**ESTADO DE SANTA CATARINA
SECRETARIA DE ESTADO DA SEGURANÇA PÚBLICA
CORPO DE BOMBEIROS MILITAR DE SANTA CATARINA**

Nota Técnica nº 58/2020 – Altera a IN 9/DSCI/CBMSC

O Comandante-Geral do Corpo de Bombeiros Militar de Santa Catarina, no uso de suas atribuições faz saber as seguintes alterações na IN 9:

19. Inserir as figuras 4a e 4b após o artigo 46, bem como renumerar as figuras subsequentes:

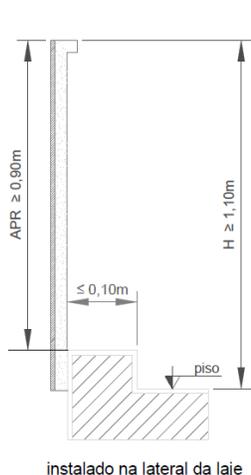
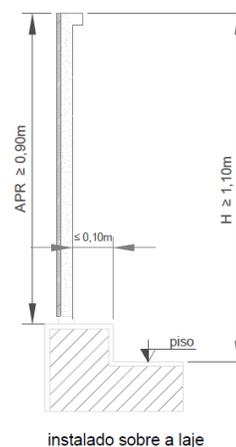
§ 2º Admite-se a instalação de guarda-corpo sobre muretas desde que a distância interna entre a mureta e a face interna do elemento de proteção seja inferior a 10 cm, com altura de proteção reduzida (APR) de, no mínimo, 90 cm. (Figuras 4a e 4b)

§ 3º Em caso de muretas com altura superior a 90 cm a APR mínima não é necessária.

Figura 16 – Detalhe da tomada de ar para o sistema de pressurização da escada com afastamento ortogonal.

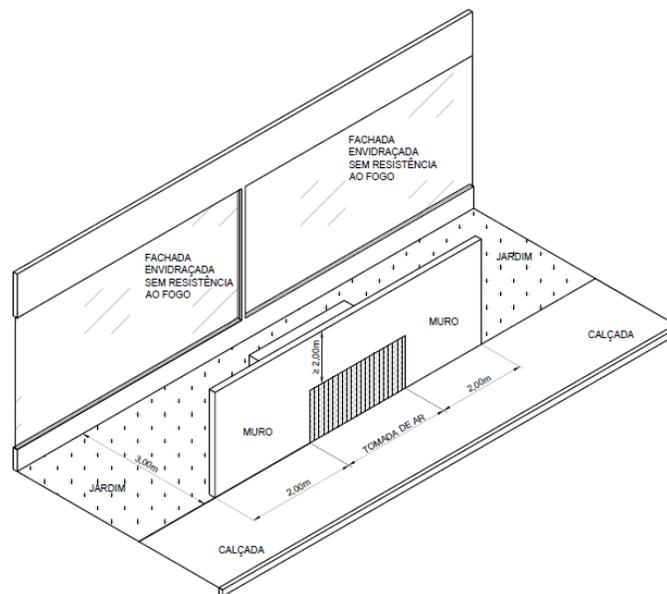
37. Inserir a Figura 16 e renumerar as figuras subsequentes bem como suas referências no texto:

- b) instalada com afastamento ortogonal da fachada da edificação (ver figura 16), desde que no pavimento térreo e a no máximo a 20 cm do nível do solo, devendo atender ainda as seguintes premissas:

- i. a abertura da tomada de ar deve ter suas extremidades laterais protegidas por muro projetado horizontalmente com comprimento mínimo de 2 metros para cada lado;

- ii. o comprimento das retas ortogonais (entre a fachada da edificação e a extremidade lateral da abertura da tomada de ar) deve ser de, no mínimo, 5 m;

- iii. a abertura da tomada de ar deve ter sua extremidade superior protegida por muro projetado verticalmente com altura de no mínimo 2 m, o qual deve também atender a exigência em relação à projeção horizontal de no mínimo 2 metros para cada lado;

- iv. todos os elementos construtivos aparentes da tomada de ar devem ter TRRF mínimo de 2 h.
 - v. não é permitida a instalação da tomada de ar em local interno à linha de projeção do pavimento superior.

Figura 17b – Escada pressurizada com dutos de extração de fumaça e de introdução de ar.

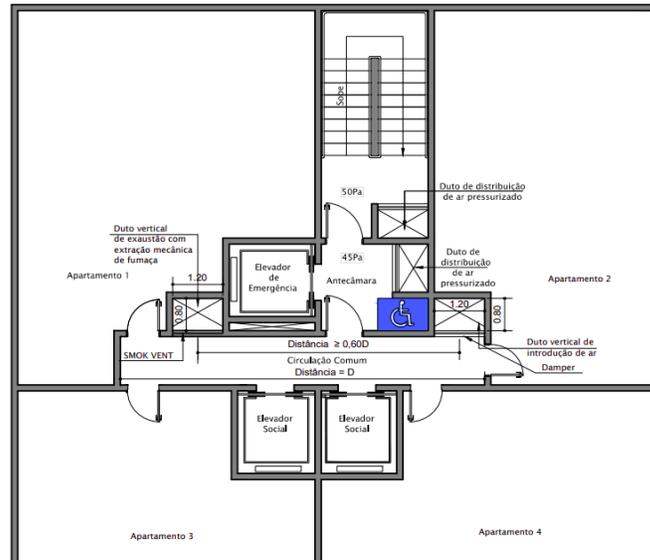
38. Inserir a Figura 17b – Escada pressurizada com dutos de extração de fumaça e de introdução de ar e renumerar as figuras subsequentes:

Art. 93 A escada pressurizada, ver Figuras 17a e 17b, deve atender os seguintes requisitos:

Figura 24 - modelo de EPT com duto

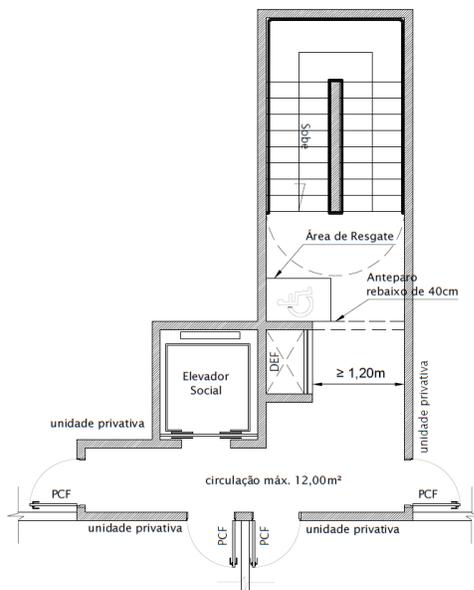
63.18. Incluir o anexo E com o seguinte teor: Anexo E - Modelos de EPT com portas das unidades autônomas abrindo para o interior da caixa da escada
